高雄市政府 函

主旨：檢送112年2月2日召開「高雄市政府公有樹木修剪維護諮詢會」第3屆第2次會議紀錄1份，請查照。

「高雄市政府公有樹木修剪維護諮詢會」
第3屆第2次會議紀錄

提案一、進行「高雄港洲際貨櫃中心聯外貨櫃車專用道開闢工程-喬木移植」簡報。（工務局新建工程處）

左圖：藍色為工程路段範圍。右圖：顯示道路拓寬線與樹木綠帶的損失。

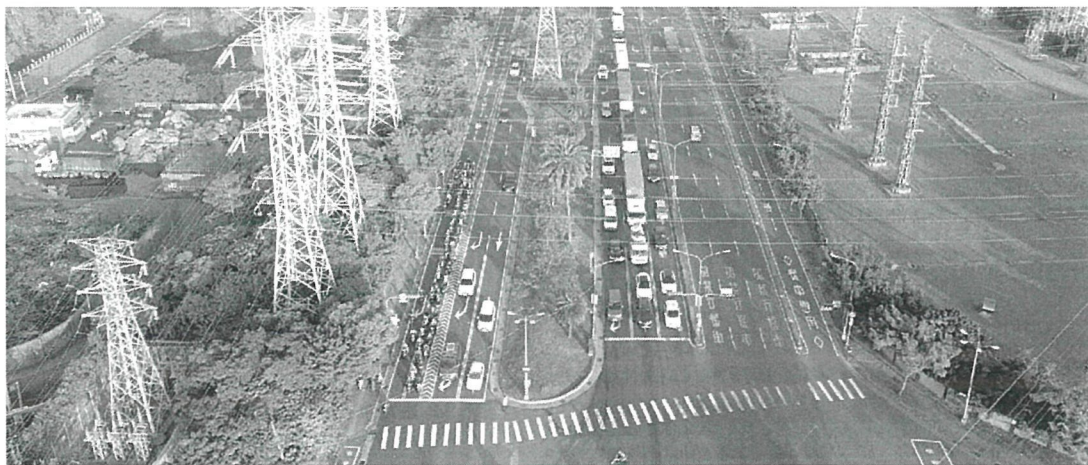
高市府交通局欲將沿海二路、沿海三路、中鋼路拓寬導致 2722 棵樹的移植，非死即殘。政府執行道路拓寬的理由，主因是未來七櫃碼頭營運，貨運量預期會增加一倍，貨車比會從原本 15%增加到 32%。

圖：唯一需要道路拓寬的路段，是沿海二路瓶頸路段、沿海二路靠中林路口。

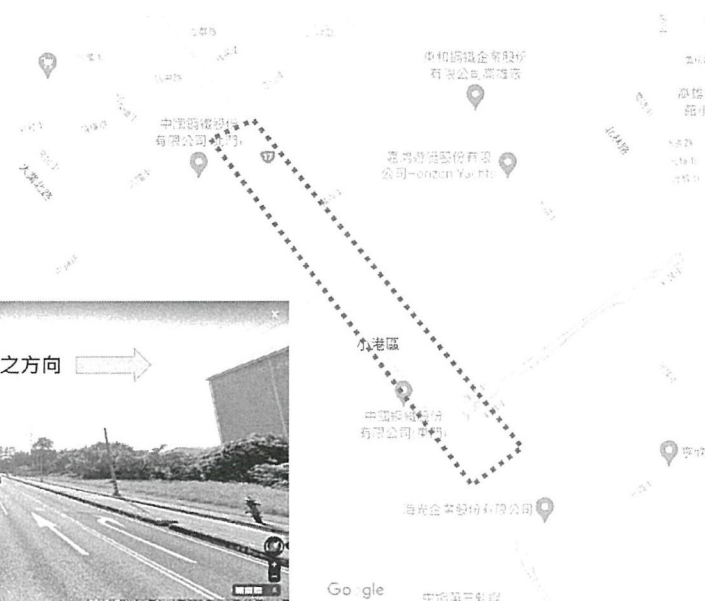
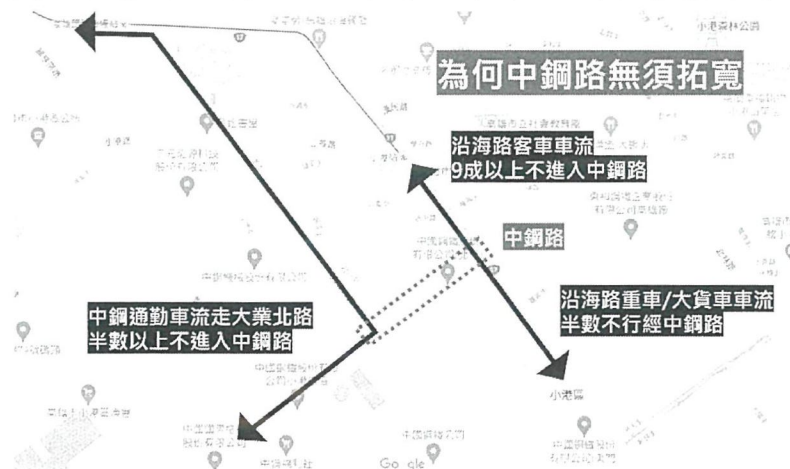
除沿海二路瓶頸段(中鋼路-鹽水港溪)無法滿足上述道路配置而須拓寬，沿海二路在中林路口因大量右轉車流，需要增加一條 100-200 公尺的右轉專用道，以避免路口右轉車流壅塞，其餘道路無拓寬之需要。

沿海二路瓶頸路段
(中鋼路-鹽水港溪)
少1線道
有拓寬之必要
往綠帶拓寬

圖：市府官員臉書公布之設計圖，依然採客貨共用車道，與工程目的相違。

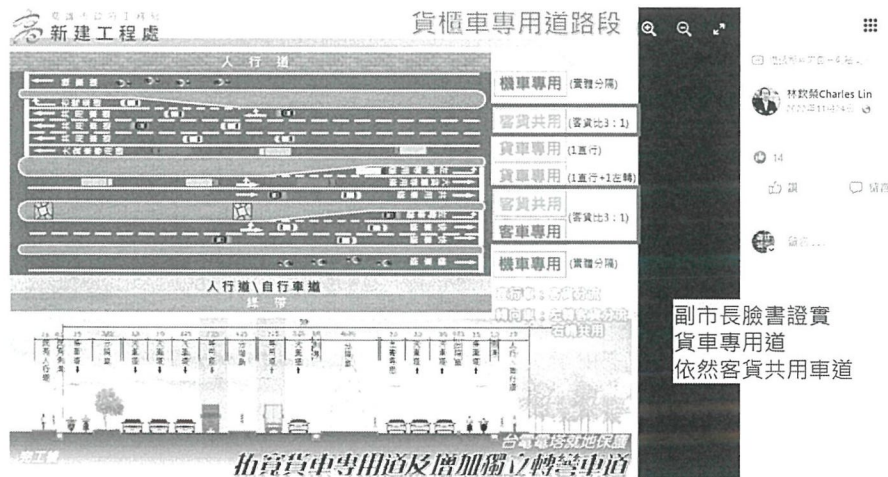
而政府在本工程的施工目的上寫說「為降低沿海路重車交通衝擊，本府重新規劃實體分隔拓寬道路，維持客貨分流，提升當地市民行車安全及生活品質。」結果在高市府官員臉書上公布的设计圖，依然出現客貨車共用車道，14億工程無視工程目的，不只是預算的虛耗，也罔顧人命安全。

尤其客貨共用車道，市府標示客貨比 3：1，實際上在主要路口的右轉車道設置在外側，於大車流路口，客貨比勢必飆升至 1：1 以上，增加客車被大車前後夾殺壓扁的危險。

故應將大車和貨櫃車採專用道(2 條增加成 4 條)，兩側客車和機慢車共道禁止專用車與大車通行，客貨車道間建立實體分隔島分隔，落實客貨分流。

圖：民間版的設計圖，與政府設計圖的對比。(註：民間版移植 150 棵以內)

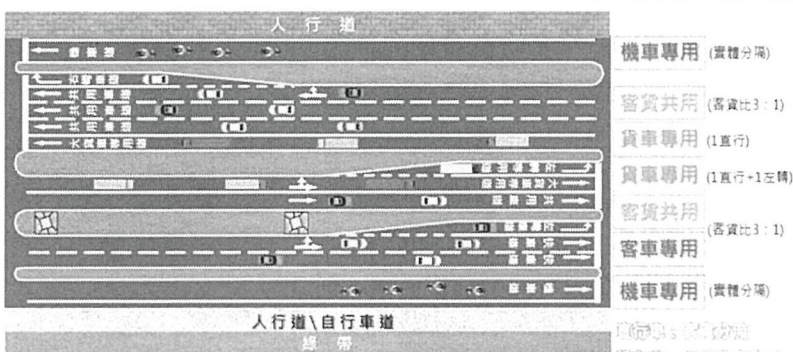
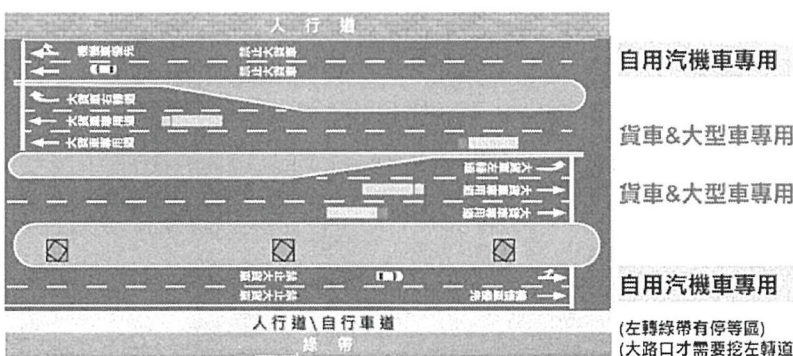
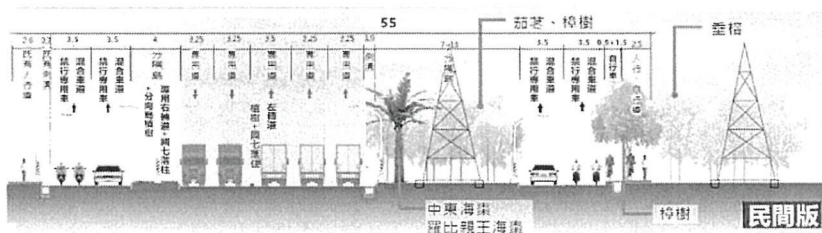
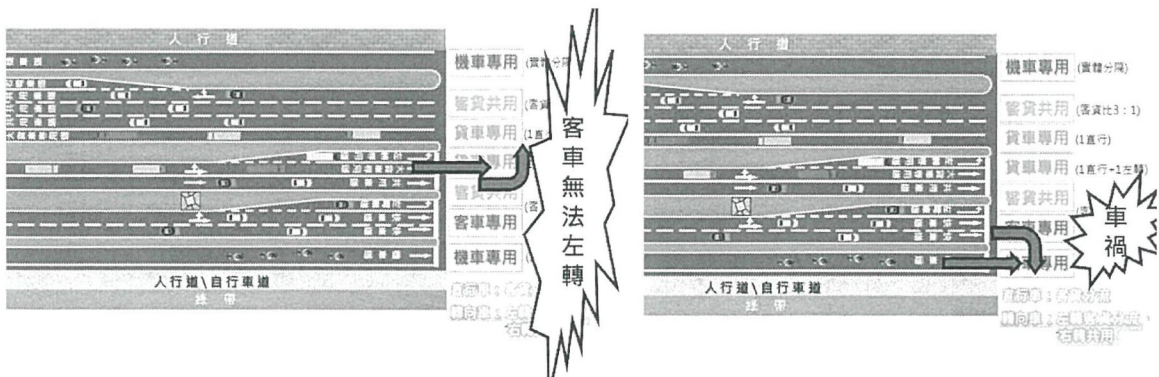
客車、機車無法左轉
路口轉彎車禍增加
貨車專道2+1條太少
客車貨車共用危險

所有車都可左轉
路口轉彎減少車禍
貨車專道4+1條
貨車專用不共用
